Aggiornamento Elaborato 2 del PAI Po
Aggiornamento Mappe aree allagabili del PGRA

Scheda di sintesi

Comune: Montichiari

Corso d'acqua: Fiume Chiese

Mappe PGRA vigenti – ambito RSP

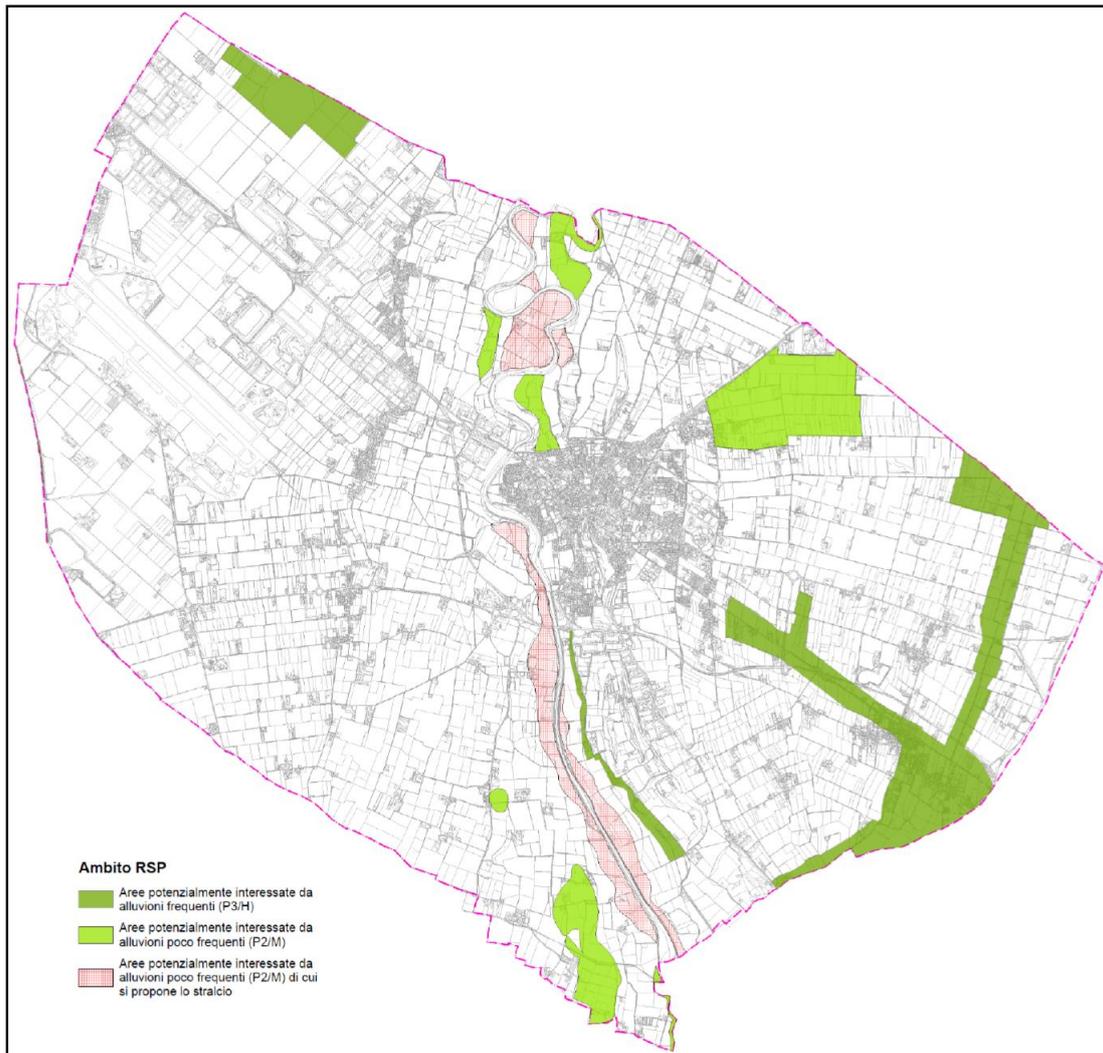
La proposta di modifica delle mappe PGRA è contenuta nella componente geologica del PGT ed è riferita esclusivamente all'ambito RSP; prevede lo stralcio di alcune aree P2/M, sovrapposte ad aree allagabili del Fiume Chiese, già rappresentate nell'ambito RP e riconducibili a problematiche idrauliche riferibili al Fiume Chiese stesso.

Le aree P2/M – RSP di cui si propone lo stralcio, nella parte Nord sono in parte sovrapposte ad aree allagabili P2/M-RP e in parte ad aree P1/L-RP. Nella parte sud sono invece sovrapposte sempre ad aree allagabili P1/L-RP. L'eliminazione delle aree non comporta una riduzione delle limitazioni e prescrizioni per le trasformazioni d'uso del suolo in quanto, laddove erano sovrapposte ad aree allagabili P2/M-RP, la norma derivante dall'RP è più restrittiva; laddove erano invece sovrapposte ad aree allagabili P1/L-RP, la norma PAI relativa alla fascia C demanda agli strumenti di pianificazione locale la definizione della normativa.

Rappresentazione aree allagabili presenti sul territorio comunale per l'ambito RSP con distinzione delle aree oggetto di proposta di modifica (stralcio) (in rosa)
